# SERVICE-INFO

## Ersättning av spännrullarna 531 0069 10 och 531 0071 10 mot 531 0250 10

**531 0250 10**

**Bild 1:** Översikt över ersättningen

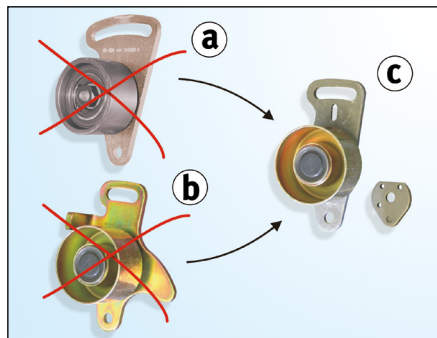
Leveranser av spännrullar **531 0069 10** och **531 0071 10** har upphört och dessa har ersatts av spännrulle **531 0250 10** (se **bild 1**).

Spännrulle **531 0250 10** består av två delar:

- spännrulle med hållare
- distansplatta

1. Ställ motorn i korrekt läge i enlighet med tillverkarens anvisningar
2. Ta bort den gamla spännrullen (fjädern och hylsan kommer inte att behövas mer)
3. Montera den nya spännrullen (de gamla skruvarna kan återanvändas)
4. Spänn kuggremmen med hjälp av det för ändamålet avsedda verktyget
5. Dra åt fästskruvarna enligt tillverkarens anvisningar
6. Vrid vevaxeln två varv i motorrotationsriktning
7. Efterkontrollera kuggremmens spänning med lämplig mätutrustning och justera remspänningen vid behov (upprepa steg 4 - 6)
